监 理 通 知 单

工程名称: 通威“渔光一体”唐山丰南 100MW (黑沿子一期) 光伏发电项目

编号: JXM7-JLT01-012

事由: 关于施工生活区域存在安全隐患及不文明现象, 需立即整改事宜。

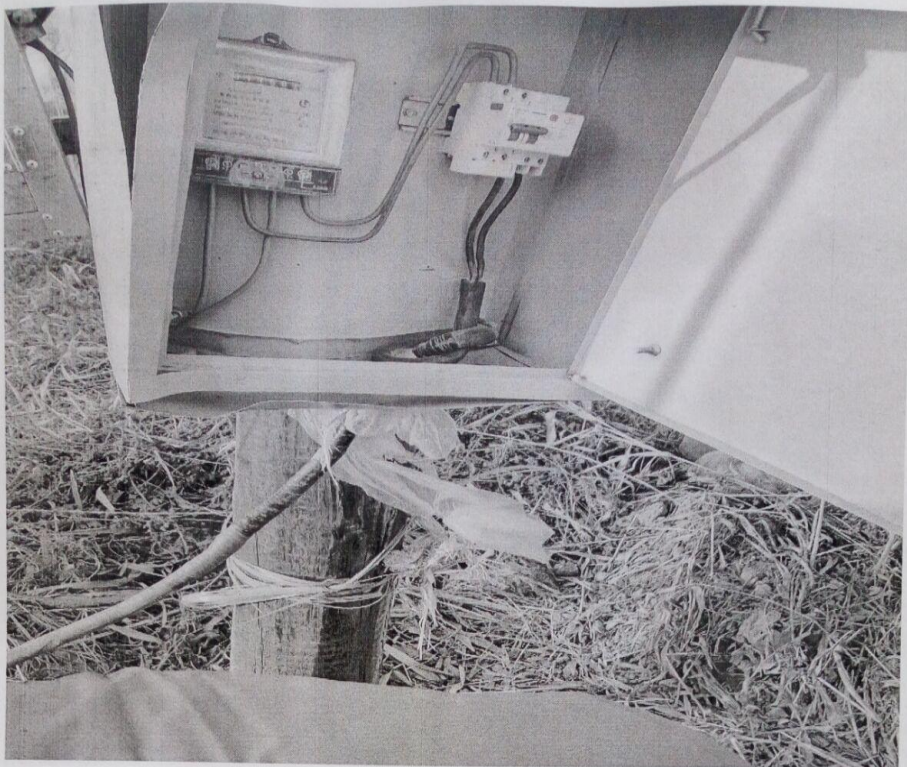
- 1、垃圾随地乱扔, 所做垃圾池过于简易;
- 2、个别配电箱损坏, 配电箱内电缆连接开关处铜线裸露部分较大, 并且存在不接地或接地不规范的现象;
- 3、部分电缆未进行埋地或架空处理;
- 4、个别宿舍使用大功率电器且使用老化电线, 甚至直接将电线与别的插头连接进行用电;
- 5、5#、6#池塘住宿集装箱、配电箱未进行可靠接地;
- 6、集装箱外线缆接头处绝缘处理过于简单, 连接比较乱;
- 7、5#、6#池塘周边厕所过于简易;
- 8、管桩吊装过程中距离高压线过近。

- 1、在施工生活区域的建立垃圾池对垃圾进行集中处理, 搭建安全方便的厕所, 树立文明施工的良好形象;
- 2、在生活区域严禁使用大功率电器, 以免引起过载, 电线发热, 引起火灾;
- 3、对生活区出现临时用电不规范, 部分电缆线裸露地面、配电箱未做接地、配电箱损坏、集装箱未接地等现象, 要立即整改, 严格按照《施工现场临时用电安全技术规范》和《建设工程施工现场供电安全规范》等相关规范执行;
- 4、吊装过程中严格按照《起重机械安全规程》操作, 与高压线保持安全距离, 现场要有专人监管;
- 5、加强施工现场及生活区域安全文明管理, 严格执行各项安全文明管理制度及检查标准, 同时, 现场专职安全员, 必须加强监督、检查的力度。
